**WYJAŚNIENIE TREŚCI
OPISU PRZEDMIOTU ZAMÓWIENIA**

Dotyczy: postępowania o udzielenie zamówienia publicznego na wymianę stolarki okiennej i drzwiowej w budynku nr 12 w obiekcie przy ul. Podchorążych 38 w Warszawie, nr sprawy 44/2025.

WYKAZ STOLARKI OKIENNEJ

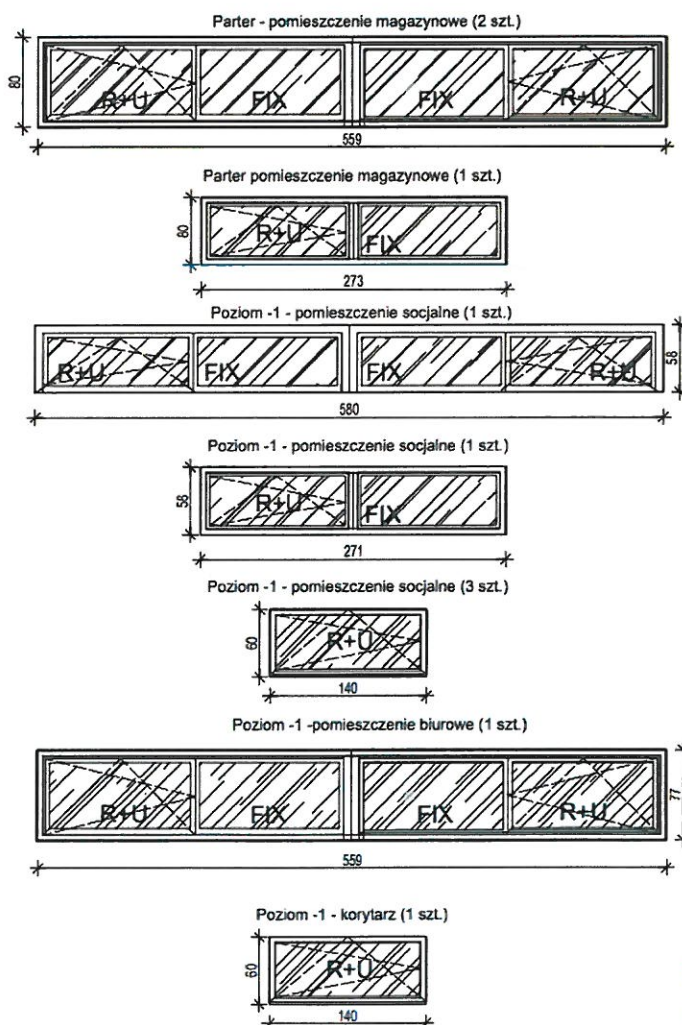
Czy istnieje konieczność aby montowane skrzydła okienne były rozwierane czy wystarczą skrzydła uchylne?

Ile skrzydeł w sekcji ma być uchylne, czy reszta fixy?

Realizacja zgodnie z załączonym poniżej wykazem stolarki okiennej.

Realizacja zgodnie z załączonym poniżej wykazem stolarki okiennej.
